KKS サブロックエンドキャップ仕様変更のご案内

この度「KKS ネイル システム」(医療機器承認番号 22600BZX00535000/製造販売元プロスター株式会社)のKKS サブロックエンドキャップを下記のとおり仕様変更しますので、ご案内申し上げます。

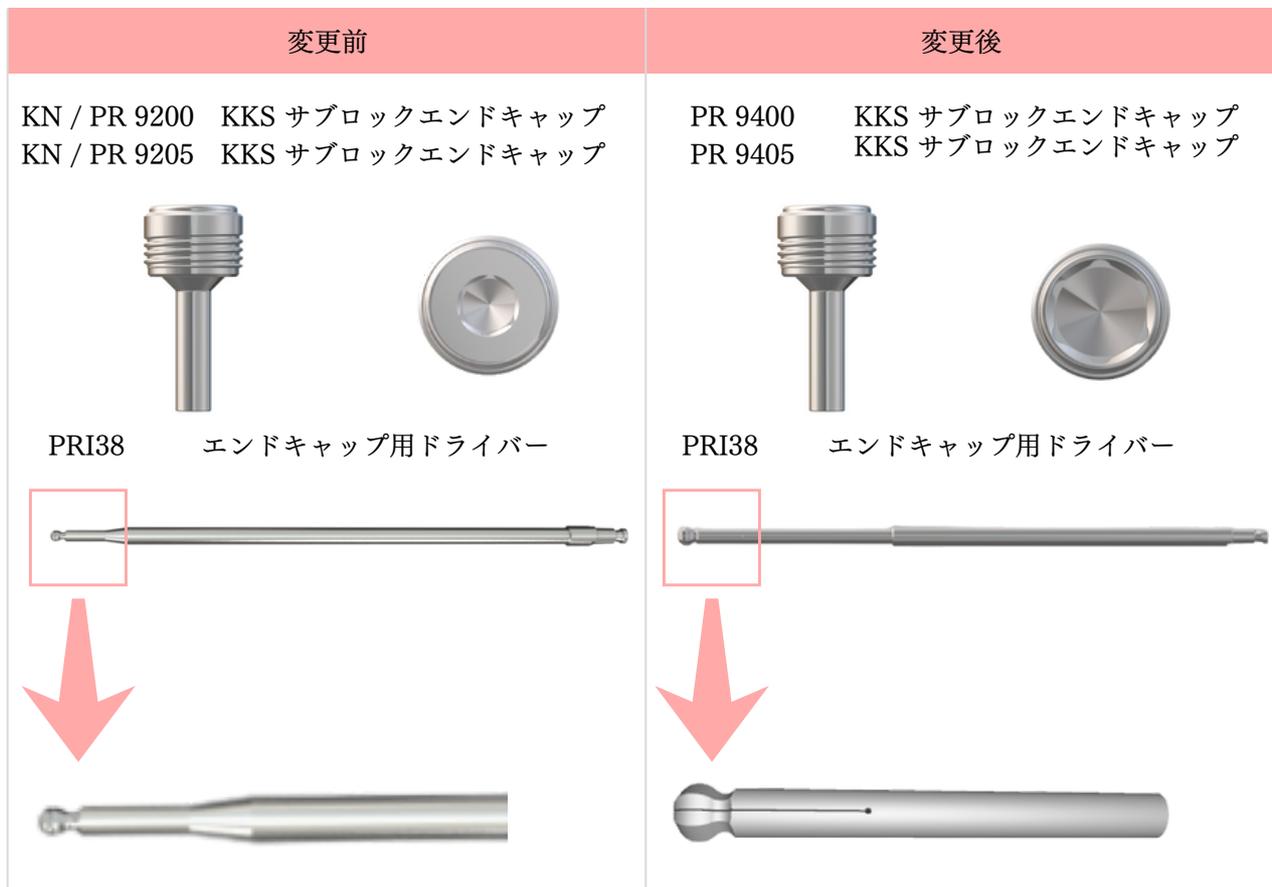
- ・サブロックエンドキャップの六角穴の径を $\phi 4.5\text{mm}$ から $\phi 8.0\text{mm}$ に変更したことにより、エンドキャップの挿入・抜去がしやすくなりました。
- ・サブロックエンドキャップの形状変更により、エンドキャップ用ドライバーも変更となります。これにより、エンドキャップ用ドライバーの強度、操作性が向上しております。
